To: Mercedes-Benz Dealer Principals, General Managers, Sales Managers, Service Managers, Parts Managers	FROM: Government & Regulatory Affairs Technical Services, Literature & Warranty Operations
RE: Campaign Launch Notification BlueTEC II Field Measures Canada OM651 MY14-15 GLK (X204)	Date: January 14, 2022
MBC Campaign # 2021120024

BlueTEC II Field Measure

Canadian Field Measure No.	2021120024
Model(s)	GLK (X204)
Model Year(s)	2014-2015
Engine	Diesel (OM 651)
Damage Code	49 920 02

Canadian Field Measure 2021120024

Figure 5

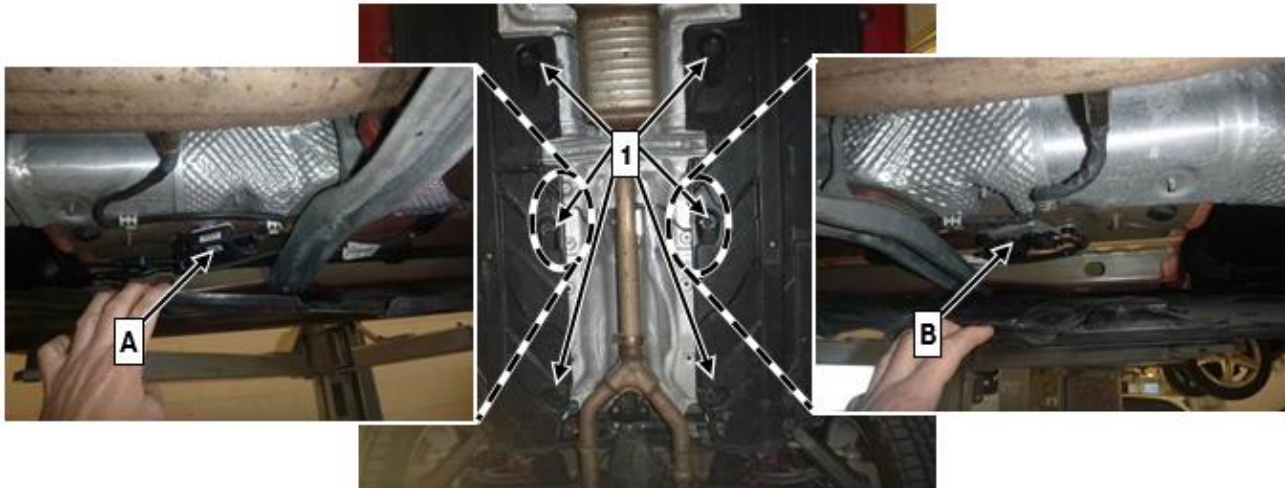
6. Remove the lower engine compartment trim (middle and rear).
 - i** Basic data see **AR61.20-P-1105CY**.
Only loosen the rear underbody panelling (**right and left**) (Figure 5).
 - i** Loosen inner plastic nuts (**1**, Figure 5) to do this.

7. Release the NOx sensor (**A, Figure 5**) and particulate sensor (**B, Figure 5**) control units downstream of the SCR on the underbody (**AR14.40-P-2038CD**). The NOx sensor and particulate sensor control units will be replaced.

- i** To do so, push the underfloor paneling downward slightly (**Figure 5**).
 - i** The NOx sensor and particulate sensor does **not** have to be removed from the old exhaust pipe.

Figure 6

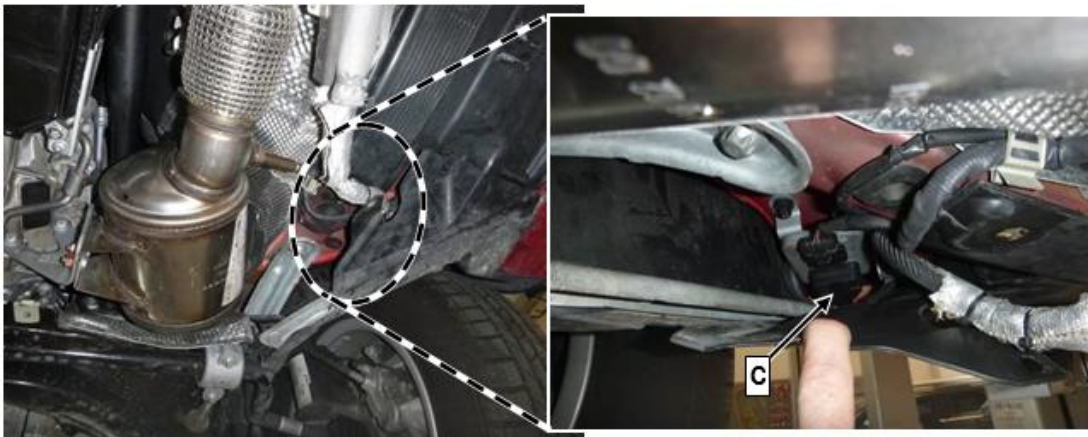
8. Loosen the wheel arch fairing on the lower right in order to remove the NOx sensor control unit for the NOx sensor (**C, Figure 6**) after DPF (**AR14.40-P-2038CD**).

- i** The NOx sensor is replaced.
 - i** The NOx sensor does **not** have to be unscrewed from the exhaust pipe.
 - i** The pigtail wire at NOx sensor should be cut for ease of removal and to ensure it is not reused.

Illustration 5

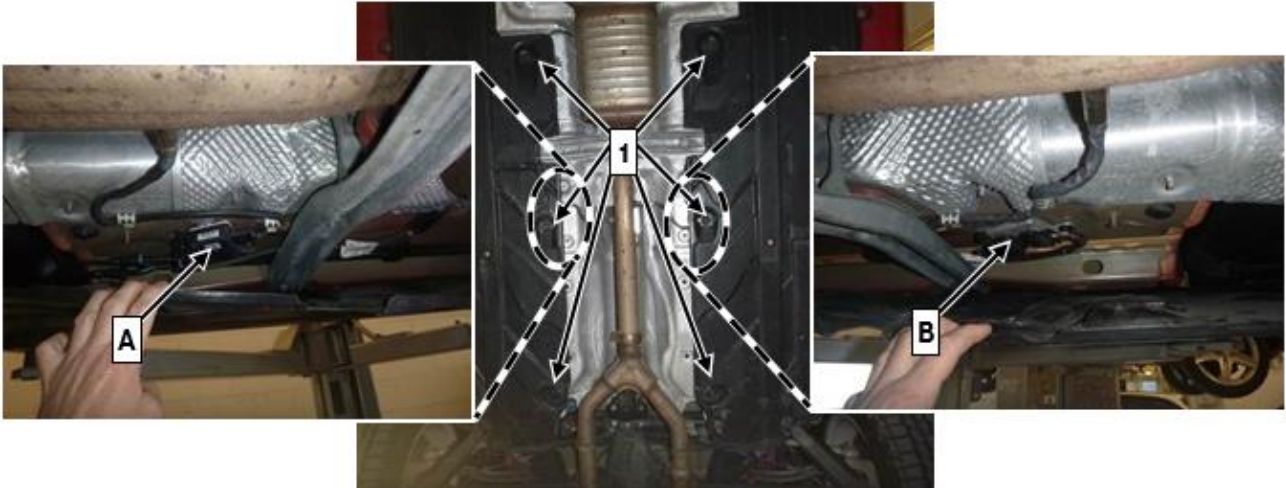
Ne défaire que l'habillage de soubassement arrière (**droit et gauche**) (illustration 5).

i Pour ce faire, desserrer les écrous en plastique (**1**, illustration 5).

7. Dégager les calculateurs capteur NOx (**A, illustration 5**) et capteur de particules (**B, illustration 5**) en aval du SCR sur le soubassement (**AR14.40-P-2038CD**). Les calculateurs capteur NOx et capteur de particules doivent être remplacés.

i Pour ce faire, pousser légèrement vers le bas l'habillage de soubassement (**illustration 5**).

Illustration 6

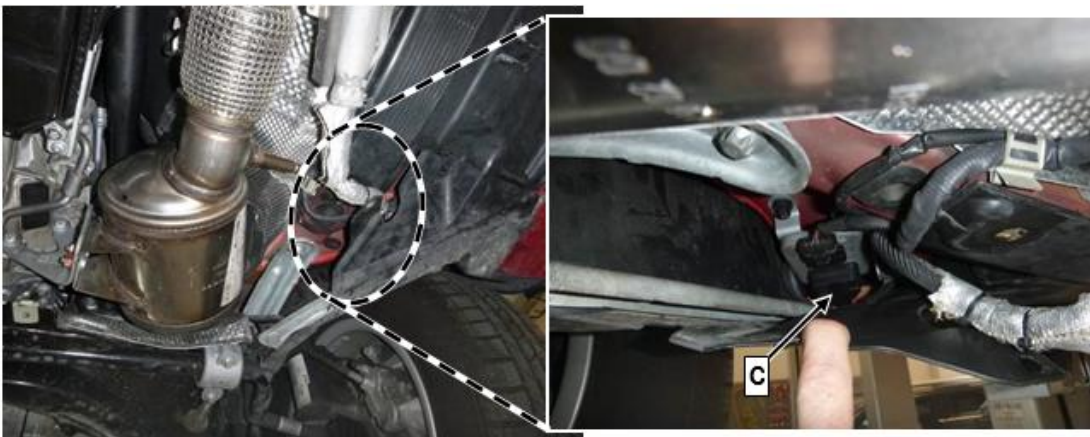
8. Détacher l'habillage du passage de roue en bas à droite afin de retirer le calculateur capteur NOx du capteur NOx (**C, illustration 6**) en aval du DPF (**AR14.40-P-2038CD**).

i Remplacer le capteur NOx.

i Le capteur NOx ne doit **pas** être dévissé du tube d'échappement.
